कार्यालय
अधिशाली अभियन्ता
निर्माण खण्ड, लो0नि0वि0
दुगड्डा-गढ़वाल

विषय :- माननीय मुख्यमंत्री जी की घोषणा सं0-155/2018 के अन्तर्गत जनपद पौड़ी गढ़वाल के विधान सभा क्षेत्र यमकेश्वर में चीला पशुलोक मोटर मार्ग पर गंगा भोगपुर के पास बीन नदी पर 200 मी0 स्पान डबल लेन आर0सी0सी0 पुल निर्माण हेतु 0.510 है0 वन भूमि का लोक निर्माण विभाग दुगड्डा को प्रत्यावर्तन हेतु प्रस्ताव राज्य वन्य जीव बोर्ड की बैठक में प्रस्तुत करने हेतु।

उपरोक्त विषयक संदर्भित पत्र के क्रम में अवगत कराना है कि भारत सरकार वन पर्यावरण, वन एवं जलवायु मंत्रालय एकीकृत, क्षेत्रीय कार्यालय देहरादून 25 सुभाष रोड़, देहरादून -248001 के पत्र सं0-8बी0/यू0सी0पी0/06/159/2020/एफ0सी0/2058 दि0 29/12/20 के द्वारा दर्ज आपत्तियों का बिन्दुवार निराकरण निम्नवत् है :-

Fig. 6.3 Road Land

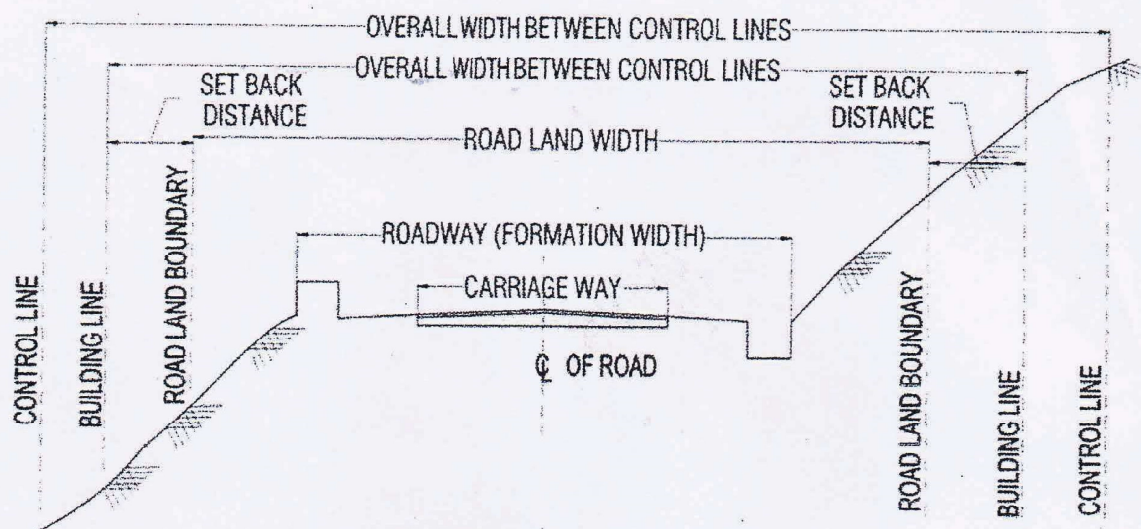
बिन्दु सं0-1 उक्त मोटर मार्ग जनपद हरिद्वार एवं जनपद पौड़ी गढ़वाल को जोड़ने वाला महत्त्वपूर्ण मार्ग है। उक्त मार्ग का उपयोग डाडामण्डल के 27 ग्रामसभाओं के अतिरिक्त कौवड़ मेला एवं महाकुम्भ मेला तीर्थ यात्रियों को ऋषिकेश, लक्ष्मणझूला एवं नीलकण्ठ महादेव मंदिर तक यात्रा का एक महत्त्वपूर्ण मार्ग है। जो कि आपात स्थिति में राष्ट्रीय राजमार्ग 58/7 के विकल्प के रूप में प्रयोग होता है। डबल लेन सेतु के लिए मुख्य जिला मार्ग के अनुसार भूमि अर्जन कम से कम 12 मी0 होती है जो कि आई0आर0सी0 -52.2019 के पैरा 6.2.1 में विस्तृत रूप से दिया गया है। अतः पूर्व में भेजे गये वन भूमि हस्तान्तरण प्रस्ताव में डबल लेन सेतु/मोटर मार्ग के लिए 12 मी0 चौड़ाई में प्रस्ताव प्रस्तुत किया गया है। (संलग्न -आई0आर0सी0-52.2019 के पैरा 6.2.1 की प्रति)।

6.2.1 Desirable widths of road land (right of way) for various categories of roads are given in Table 6.1 (Hilly Areas of Mountainous and Sleep Terrain)
